カートン貯蔵室（A001）に貯蔵する低放射性固体廃棄物等を発火源とした火災が発生した場合は、煙感知器により火災を感知し、廃棄物処理場（AAF）廃棄物処理場制御室（G101）に常駐する従業員が駆け付け、近傍にある ABC 消火器等を用いて初期消火（10 分以内）を行うことにより、カートン貯蔵室（A001）のコンクリート壁（耐火時間 3 時間以上）の閉じ込め境界は維持できる。

東海再処理施設安全監視チーム第71回会合においては、「類型化毎に詳細な火災影響評価のストーリーを示して、どのように防護して閉じ込め機能が維持されているのかを説明すること」、「その説明においては、類型ごとに一番厳しいものを示すこと。類型の中で複数のパターンがある場合は、複数の代表例を示して説明が網羅できるようにすること。」、「初期消火の時間がどういう積算に基づくものか、初期消火を行う主体がだれかを説明すること。」、「初期消火の時間を保証するものとして、火災感知をする設備がどのように定期的に交換されるか等を含めて、維持される考え方を説明すること。」という指摘を受けた。

国立研究開発法人日本原子力研究開発機構 核燃料サイクル工学研究所
再処理施設に係る廃止措置計画変更認可申請書の一部補正
(令和5年5月31日申請、令和5年8月8日一部補正)の概要について

補正箇所を_____又は☁で示す。

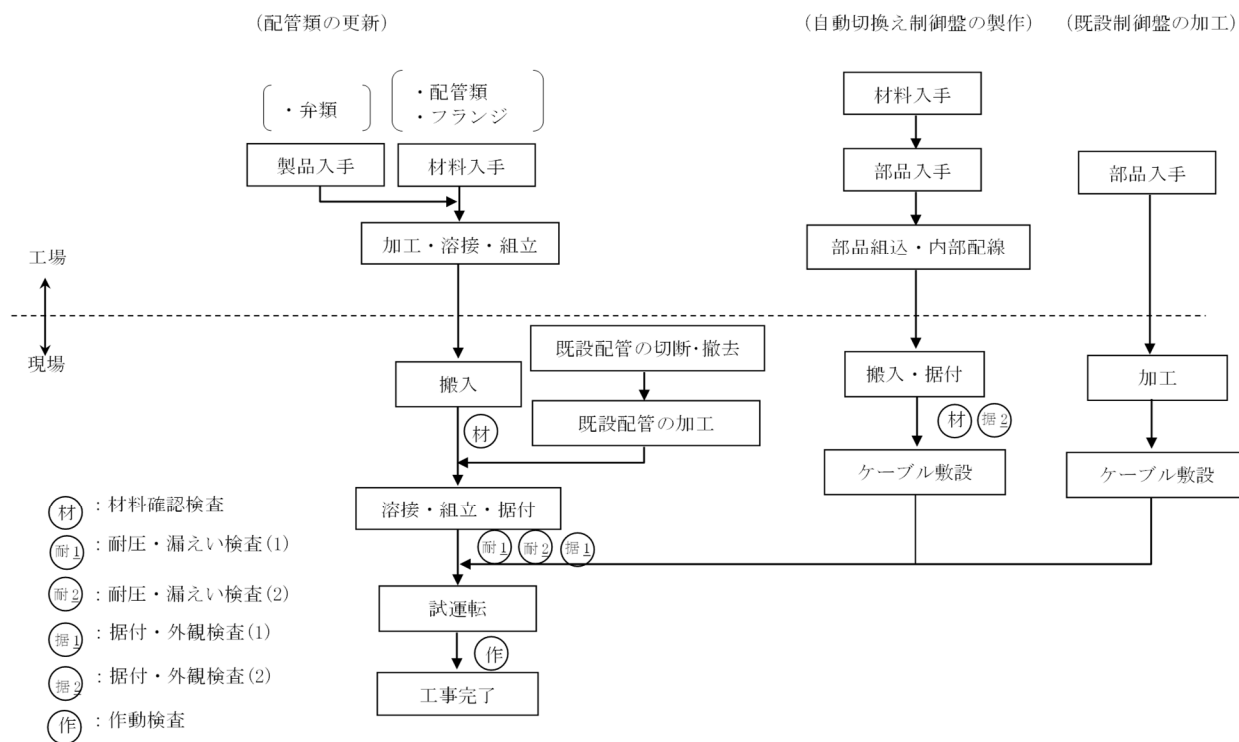
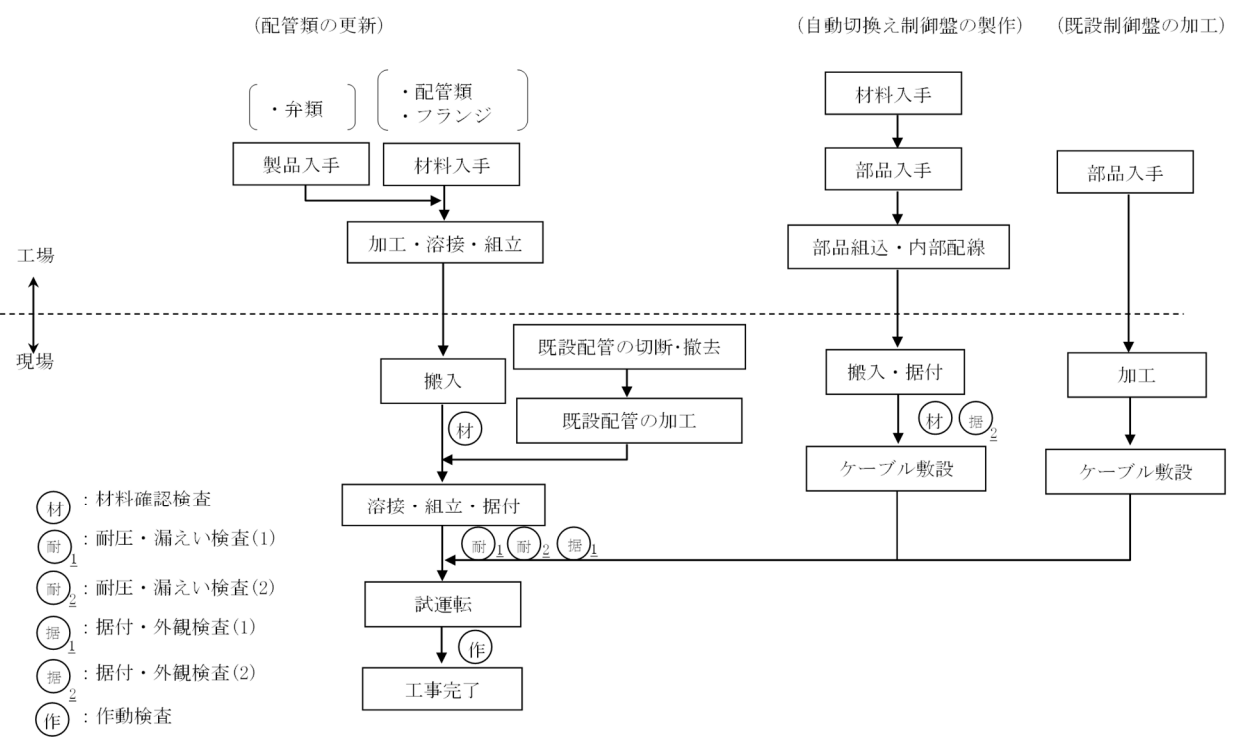
| 補正前 廃止措置計画変更認可申請書（令和5年5月31日付け令05原機（再）011） | 補正後 | 補正理由 |
|--|--|----------------|
| <p>表-1 (省略)</p> <p>(2) 仕様 (省略)</p> <p>表-2～表-5 (省略)</p> <p>(3) 配置 (省略)</p> <p>(4) 保守 (省略)</p> <p>5. 工事の方法 (省略)</p> <p>(1) 工事の手順 本工事に用いる配管類は、材料を入手後、工場において配管接続用のフランジを配管に取り付ける等の加工及び溶接を行った後、現地に搬入する。また、自動切換え制御盤は、材料を入手後、電気部品、配線等の取付けを行った後、現地に搬入する。 本工事では、自動切換え制御盤の設置、電気・信号配線の敷設、接続等を行った後、更新する配管の隔離措置を行う。配管の隔離措置に当たっては、圧縮空気の代替としてKr施設の液体窒素供給設備から窒素ガスをKr施設に供給した後、空気圧縮機の停止及び電源遮断を行い、圧縮空気及び冷却水系統の既設弁を「閉」とする。その後、更新する圧空配管及び弁並びに冷却水配管及び弁を撤去し、新規圧空配管及び弁並びに新規冷却水配管及び弁を既設配管と接続するとともに電気配線類を自動弁等と接続する。 自動切換え制御盤等の据え付け後は、試運転により空気圧縮機の作動状態等を確認する。 なお、空気圧縮機の停止中は、窒素ガスの供給状態の点検及び液体窒素の充てんを適時行いながらKr施設の圧縮空気の供給を維持する。 本工事フローを別図-5に示す。 工事の各段階で所要の試験・検査を行うこととしており、実施する試験・検査項目（調達管理等の検証のために行う検査を含む。）、検査対象、検査方法及び判定基準を以下に示す。 (以下省略)</p> | <p>表-1 (補正なし)</p> <p>(2) 仕様 (補正なし)</p> <p>表-2～表-5 (補正なし)</p> <p>(3) 配置 (補正なし)</p> <p>(4) 保守 (補正なし)</p> <p>5. 工事の方法 (補正なし)</p> <p>(1) 工事の手順 本工事に用いる配管類は、材料を入手後、工場において配管接続用のフランジを配管に取り付ける等の加工及び溶接を行った後、現地に搬入する。また、自動切換え制御盤は、材料を入手後、電気部品、配線等の取付けを行った後、現地に搬入する。 本工事では、自動切換え制御盤の設置、電気・信号配線の敷設、接続等を行った後、更新する配管の隔離措置を行う。配管の隔離措置に当たっては、圧縮空気の代替としてKr施設の液体窒素供給設備から窒素ガスをKr施設に供給した後、空気圧縮機の停止及び電源遮断を行い、圧縮空気及び冷却水系統の既設弁を「閉」とする。その後、更新する圧空配管及び弁並びに冷却水配管及び弁を撤去し、新規圧空配管及び弁並びに新規冷却水配管及び弁を既設配管と接続するとともに電気配線類を自動弁等と接続する。 自動切換え制御盤等の据え付け後は、試運転により空気圧縮機の作動状態等を確認する。 なお、空気圧縮機の停止中は、窒素ガスの供給状態の点検及び液体窒素の充てんを適時行いながらKr施設の圧空貯槽の圧力を維持する。 本工事フローを別図-5に示す。 工事の各段階で所要の試験・検査を行うこととしており、実施する試験・検査項目（調達管理等の検証のために行う検査を含む。）、検査対象、検査方法及び判定基準を以下に示す。 (以下補正なし)</p> | <p>○表現の見直し</p> |
